ŽELEZNICE SLOVENSKEJ REPUBLIKY

GENERÁLNE RIADITEĽSTVO,
ODBOR NADLIMITNÝCH ZÁKAZIEK A KONCESÍ
Klemensova 8, 813 61 Bratislava 1

V e c : Vysvetlenie informácií potrebných na vypracovanie ponuky 9 a oznámenie o predĺžení lehoty na predkladanie ponúk a otváranie ponúk

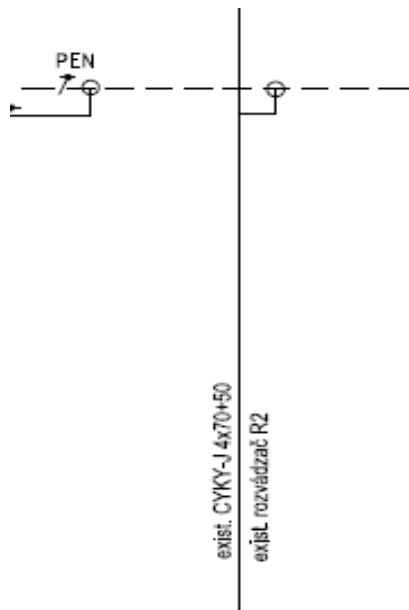
22.5. Vo výkaze výmer sú položky

12	K	210100002. S	Ukončenie vodičov v rozvádzač. vrátane zapojenia a vodičovej koncovky do 6 mm ²	ks	10,000
13	M	3543100179 00.S	Káblové oko medené lisovacie CU 4x4 KU-L	ks	10,000
14	K	210100003. S	Ukončenie vodičov v rozvádzač. vrátane zapojenia a vodičovej koncovky do 16 mm ²	ks	2,000
15	M	3543100185 00.S	Káblové oko medené lisovacie CU 10x10 KU-L	ks	2,000

Vo výkaze výmer ale chýbajú káble, ktoré by sa takto ukončovali.

Sú tieto položky správne?

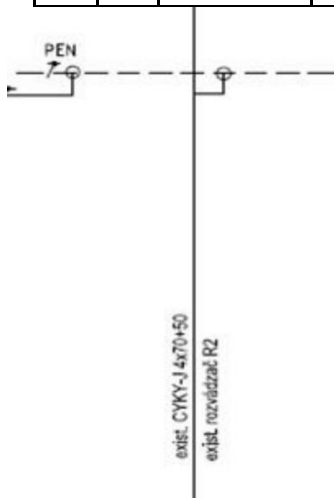
22.6. Vo výkaze výmer je položka

93	K	210902136. S		Kábel hliníkový silový uložený v rúrke 1-AYKY 0,6/1 kV 3x95+70	m	30,000
94	M	3411100308 00.SP		Kábel hliníkový 1-AYKY 3x70+50 mm ²	m	30,000

Kábel AYKY v PD nie je. V PD je kábel CYKY 4x70+50, ale ten je označený síce ako jestvujúci (schéma zapojenia RE2-VB).
